提出データ目次

第3回 工程検証委員会（2023年8月1日）後の指示事項 指示受領日 2023年8月1日

第4回 工程検証委員会（2023年8月8日）後の指示事項 指示受領日 2023年8月8日

世田谷区本庁舎等整備工事
A3:1/600
A1:1/300

地下工事 総合仮設計画平面図(Ⅱ期)

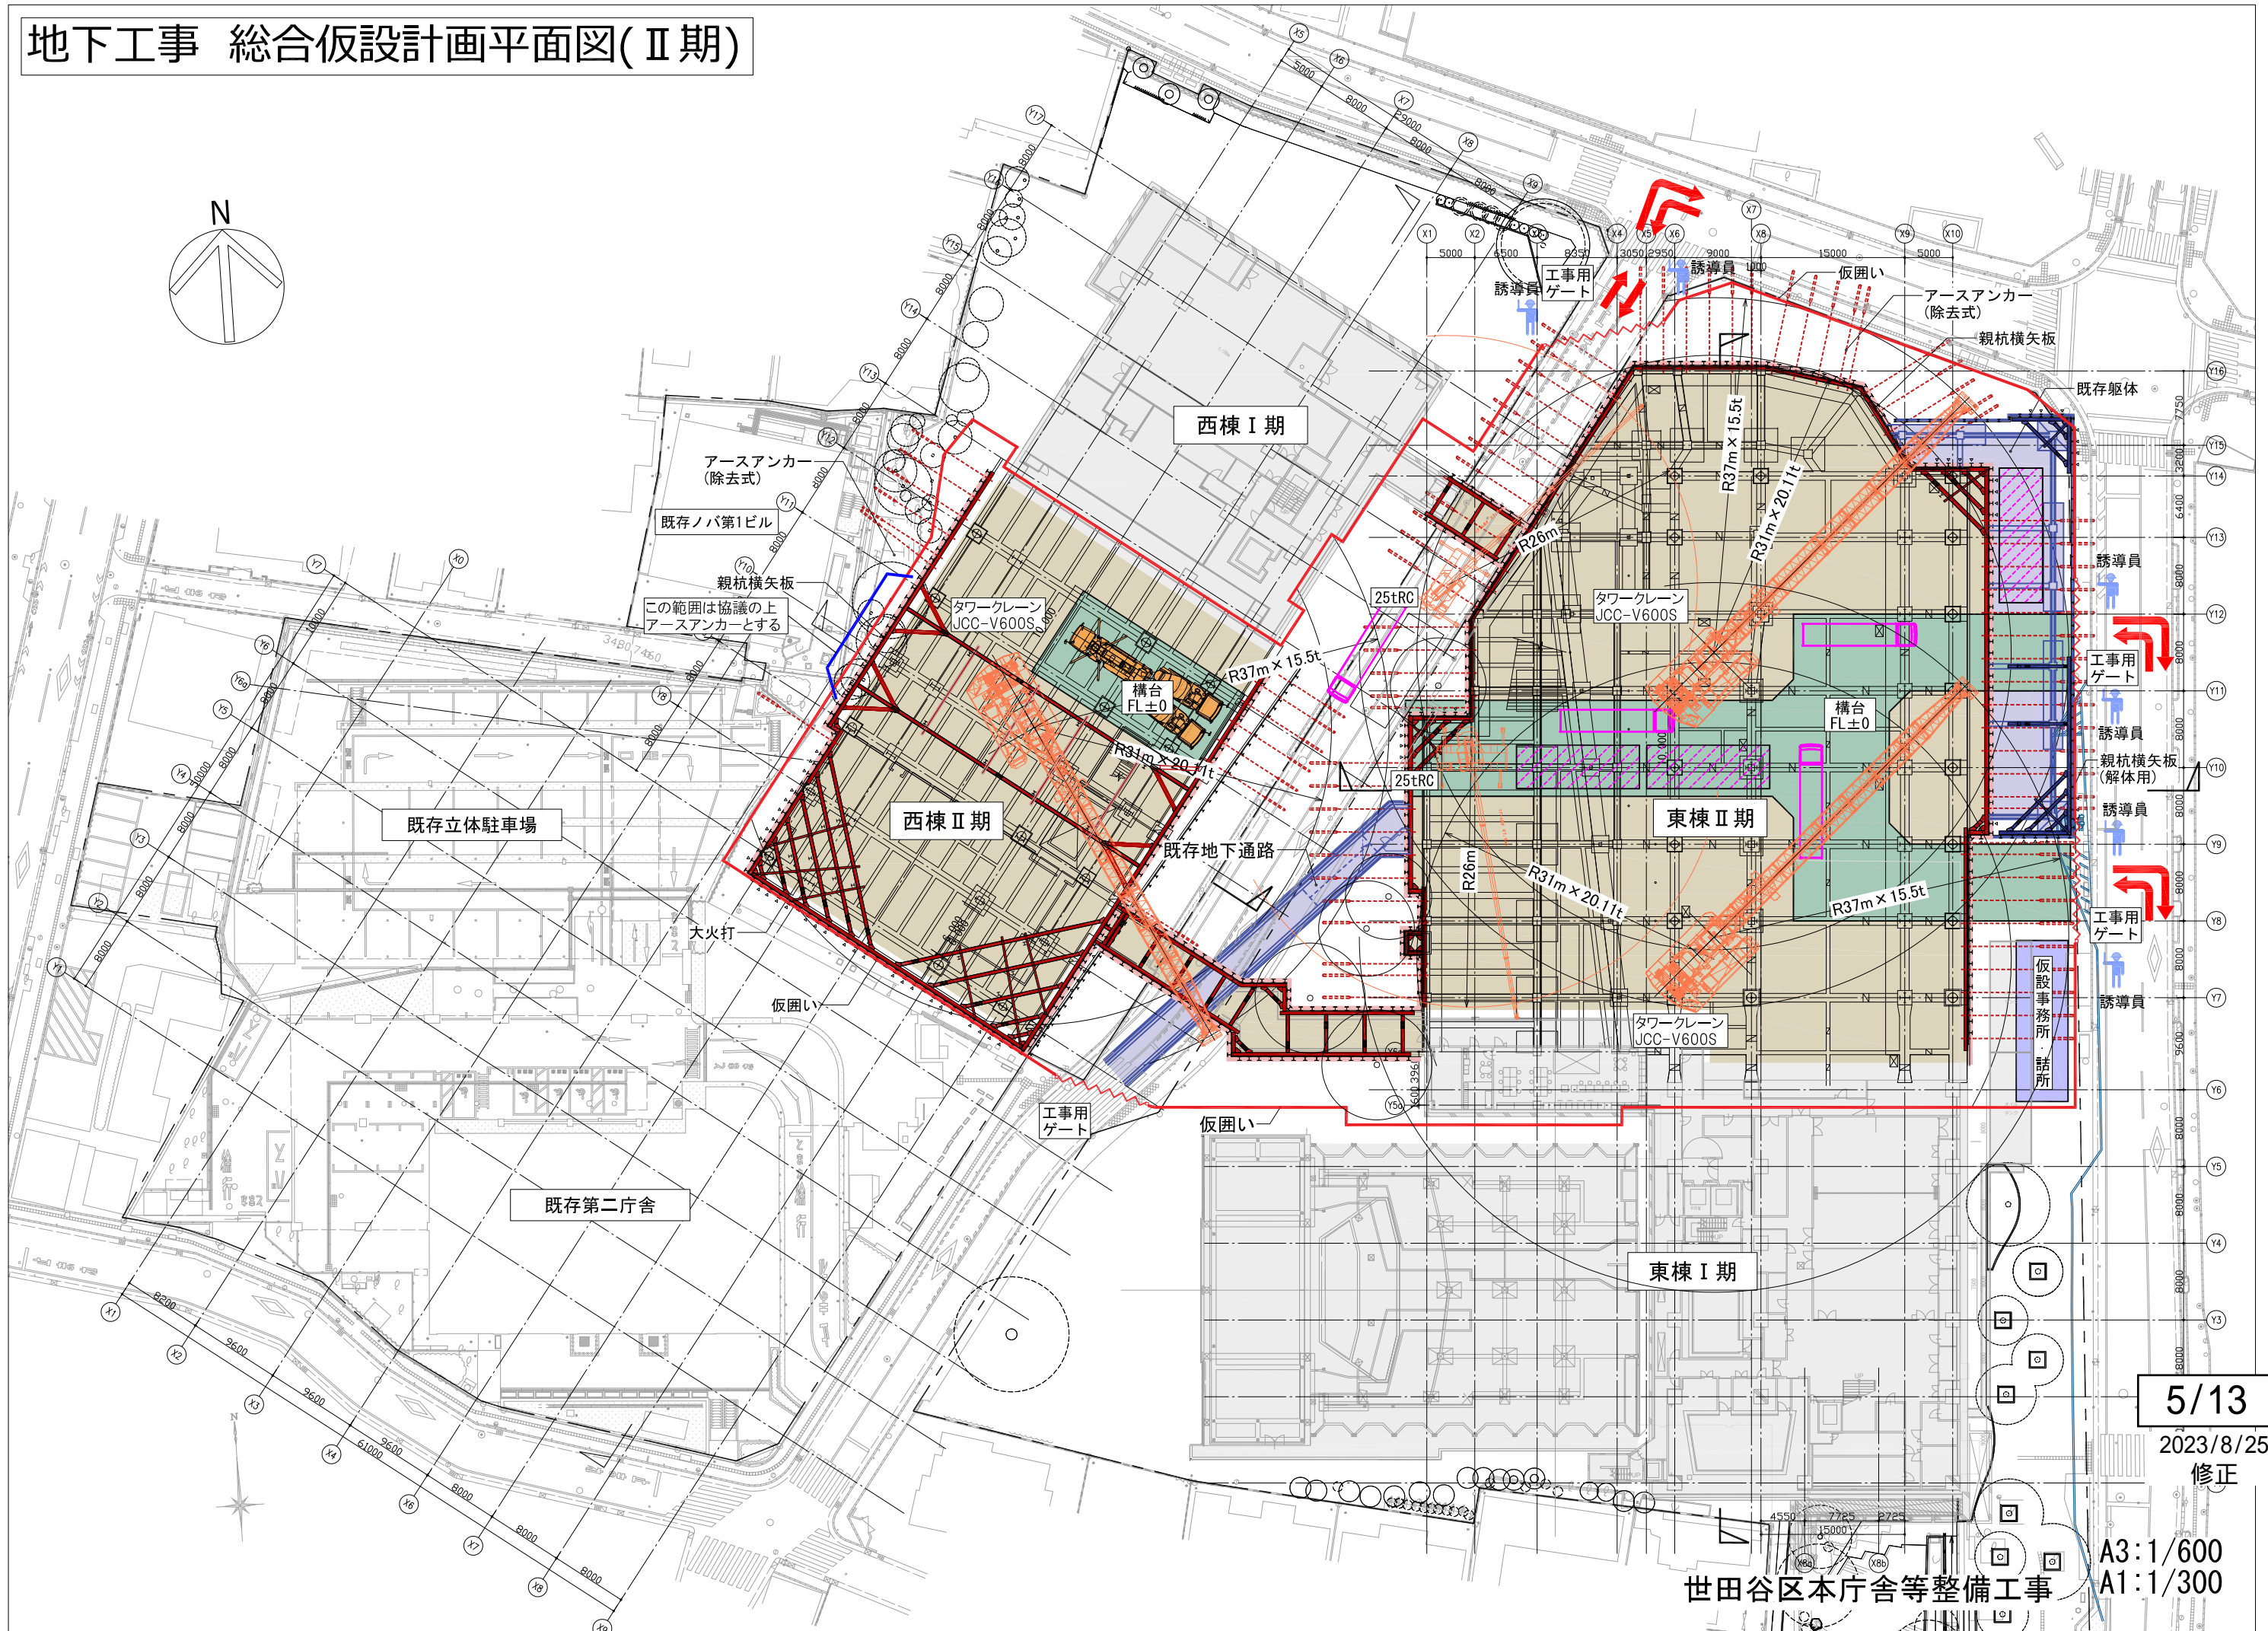
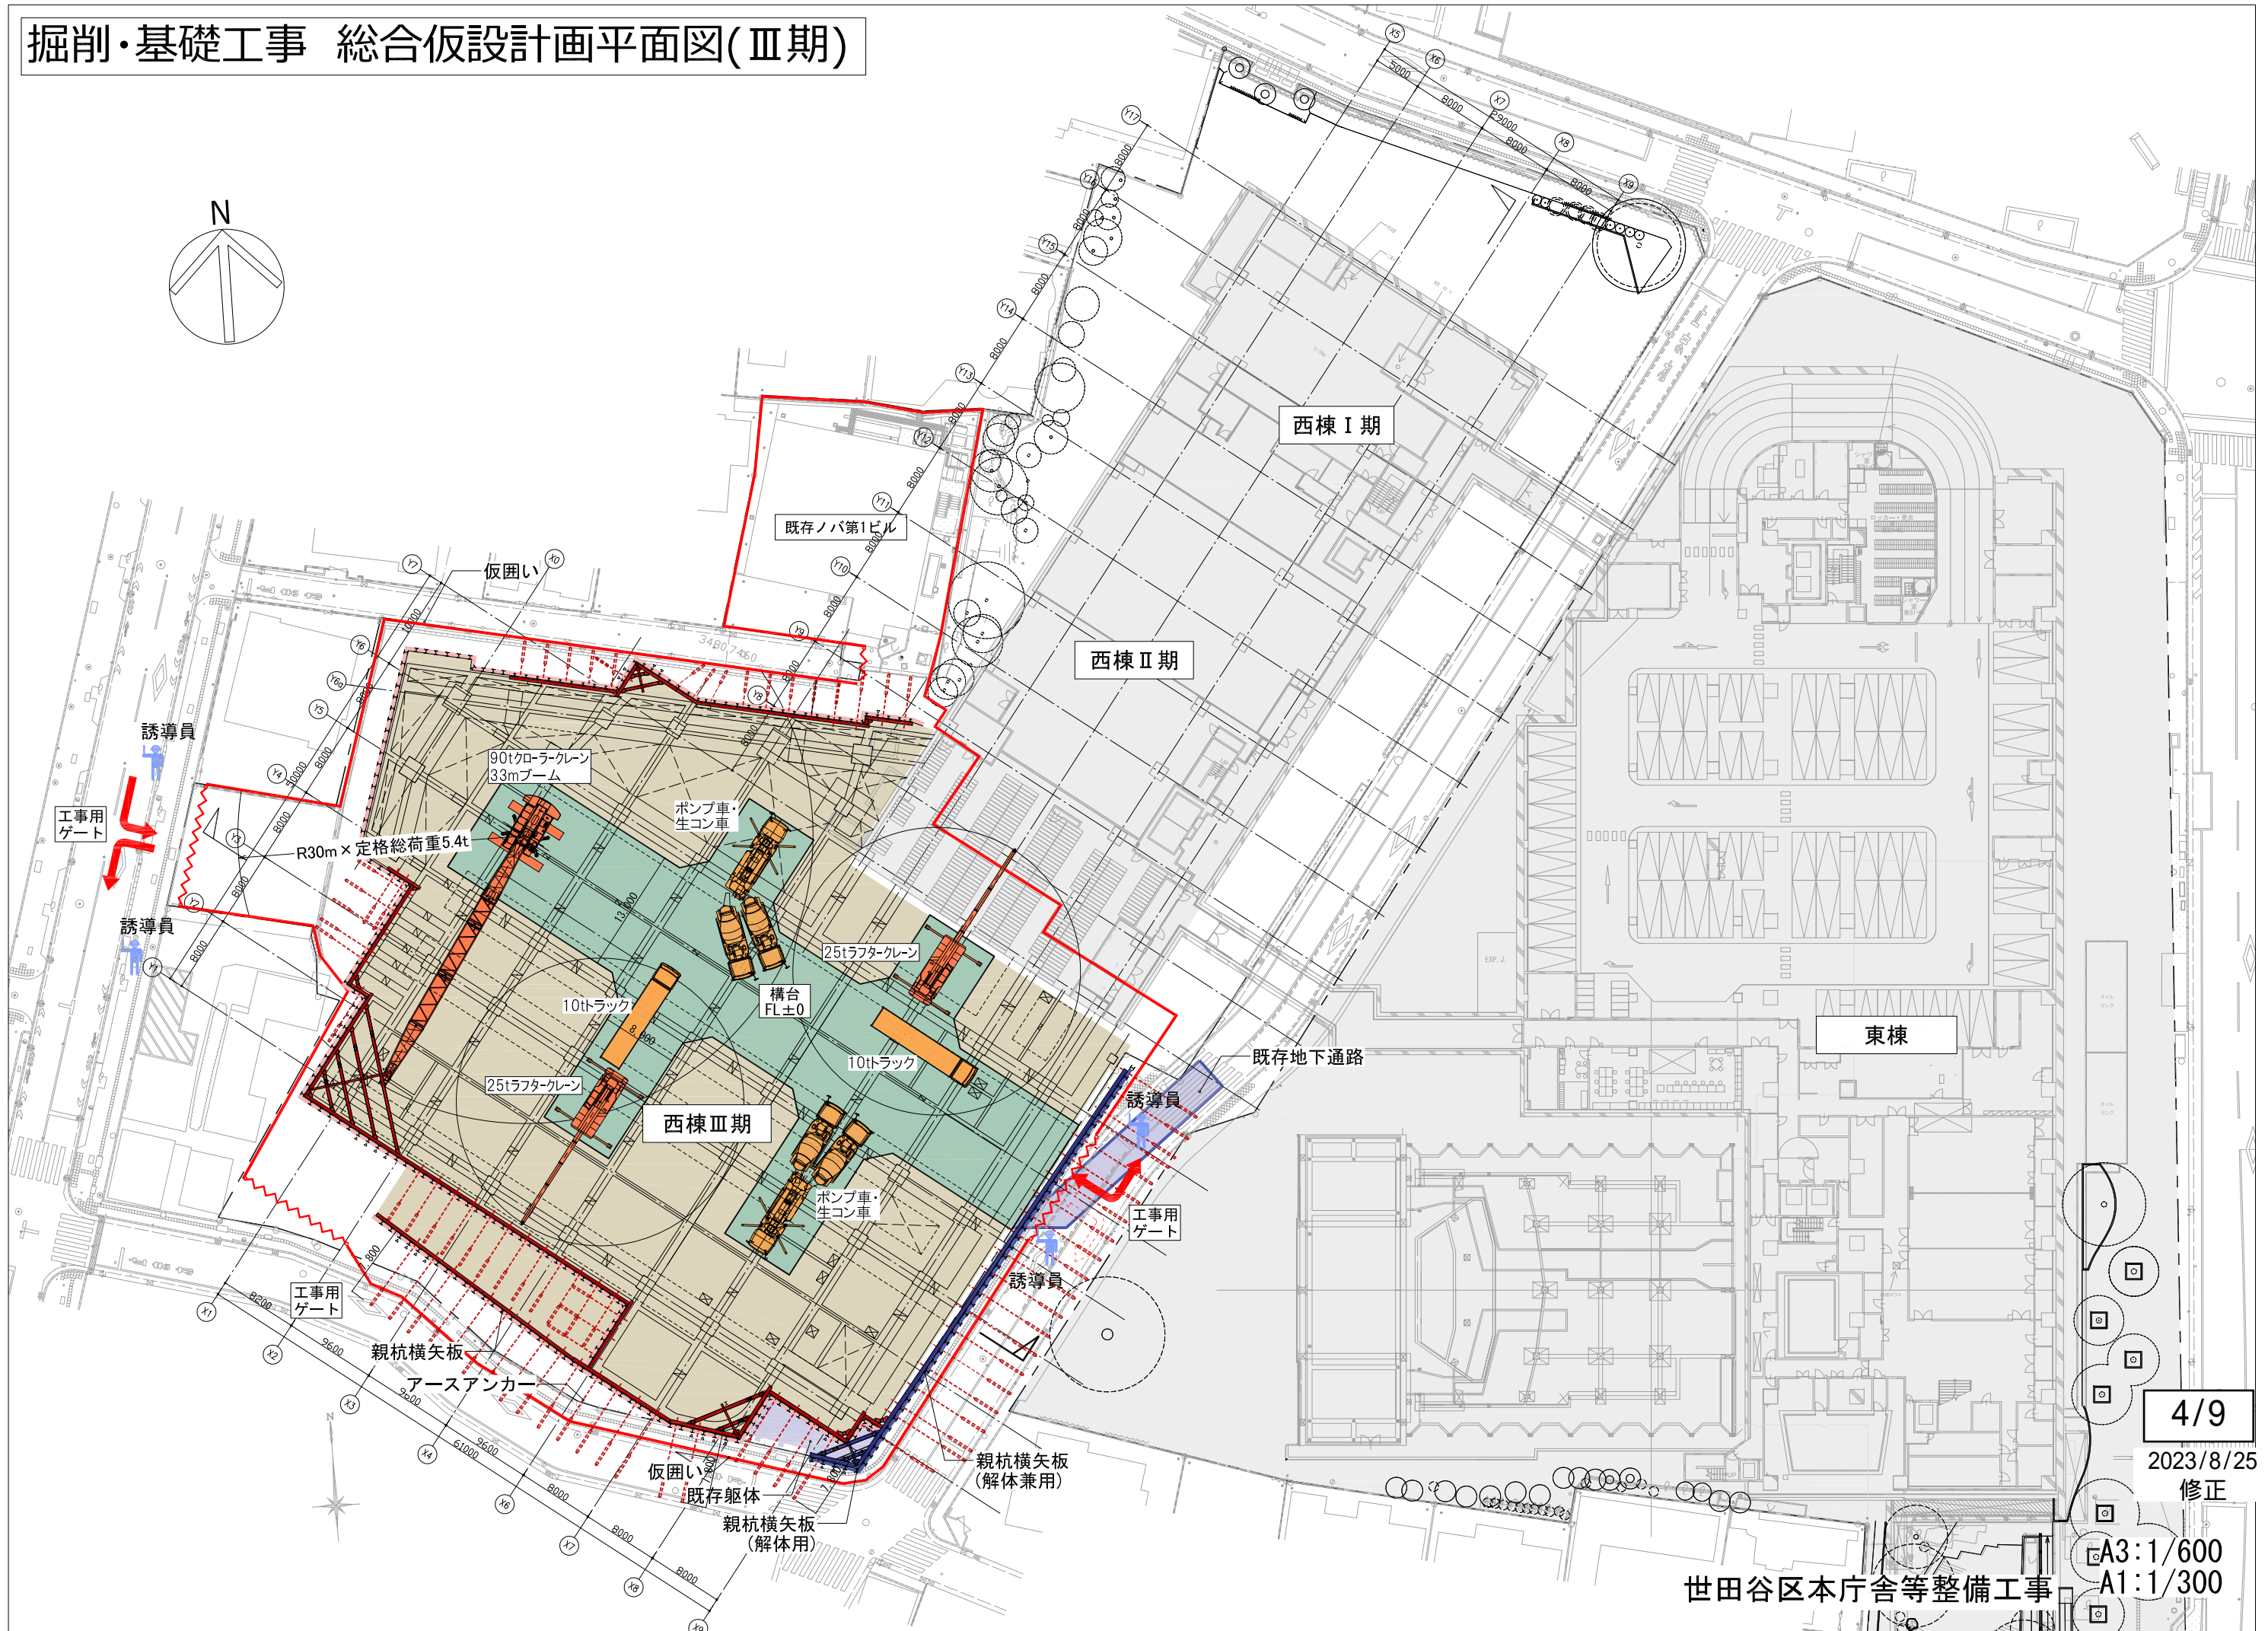
世田谷区 指示事項	データ名
①	2期解体工事期における作業範囲の見直し	①第一庁舎地上解体工事計画図(東Ⅱ期) ②第一庁舎地下解体工事計画図(東Ⅱ期) ③第三庁舎地上解体工事計画図(西Ⅱ期)
②	2期および3期地下工事における アースアンカーの範囲	④地下工事総合仮設計画平面図(Ⅱ期) ⑤掘削基礎工事総合仮設計画平面図(Ⅲ期) ⑥地下工事総合仮設計画平面図(Ⅲ期)
③	3期地上工事における鉄骨大梁の搬入計画 及び補助タワークレーンの配置計画	⑦地上工事総合仮設平面図(Ⅲ期)
④	3期外構工事における工事着手時（2028年12月以降） の作業ヤードや資材置場等を記載した総合仮設計画図 の追加	⑧西棟Ⅲ期工事アプローチ階段の進め方

地上工事 総合仮設計画平面図(Ⅲ期)(案)

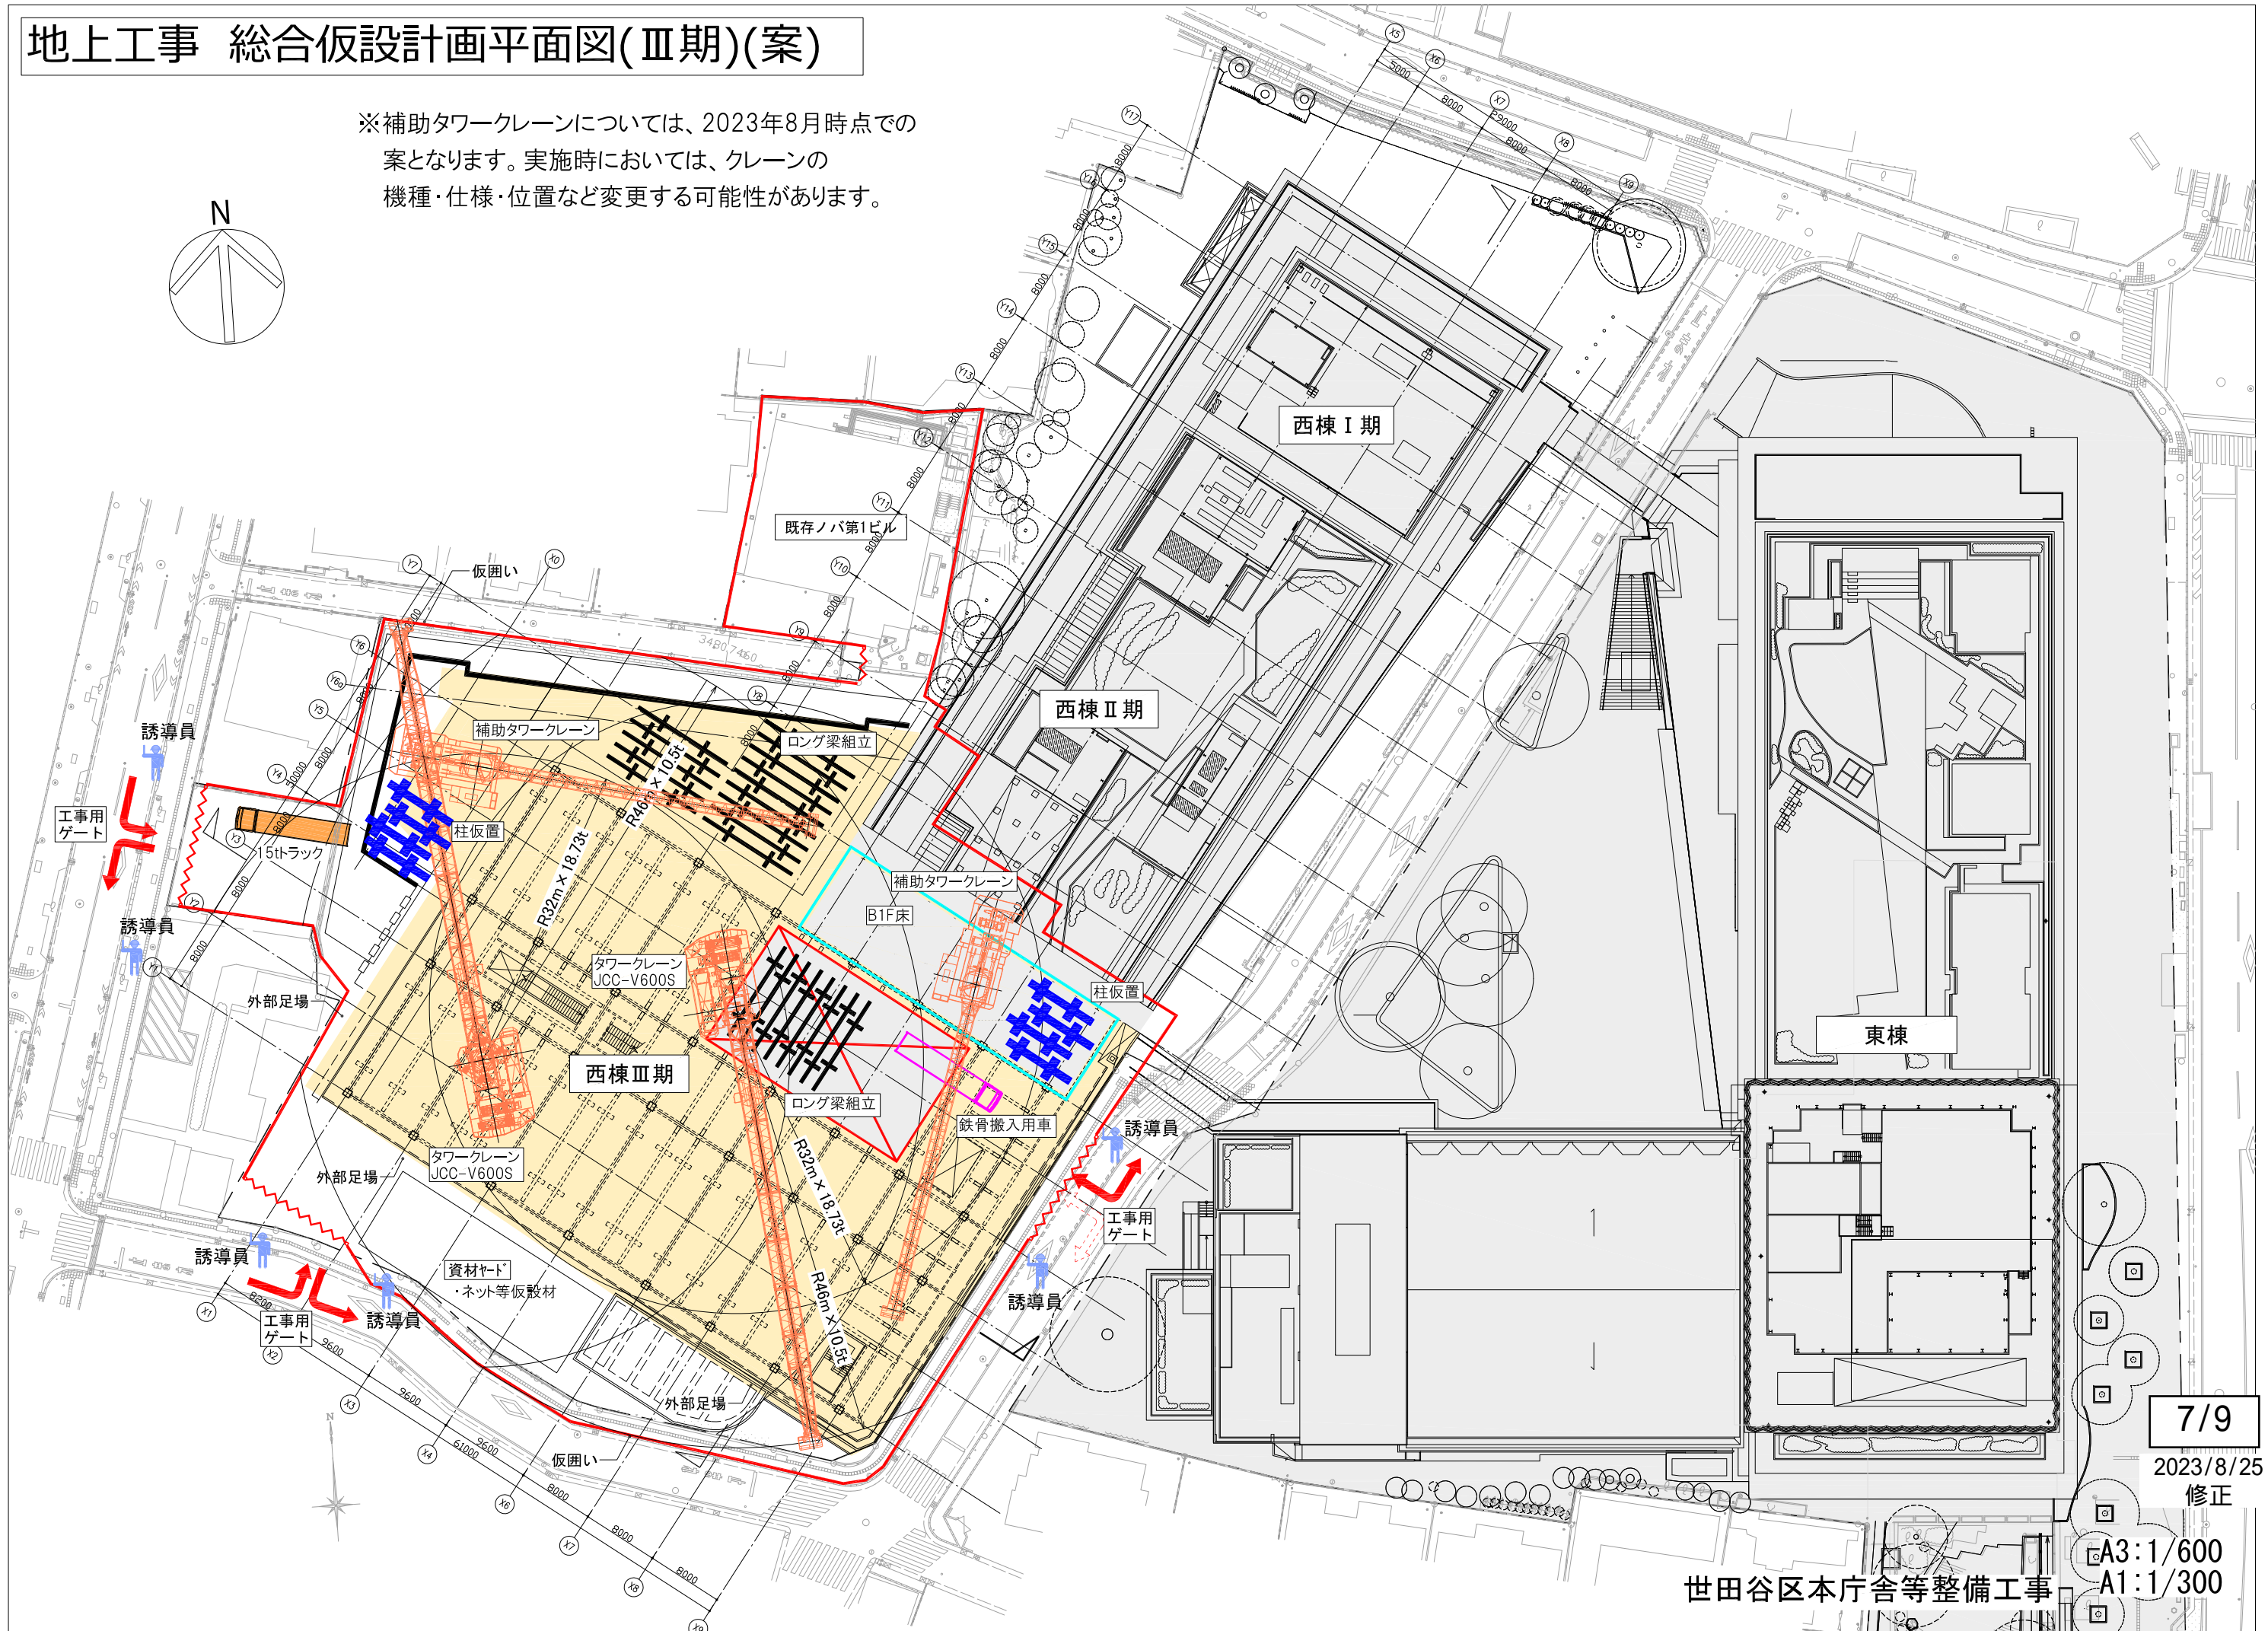
※補助タワークレーンについては、2023年8月時点での案となります。実施時には、クレーンの機種・仕様・位置など変更する可能性があります。
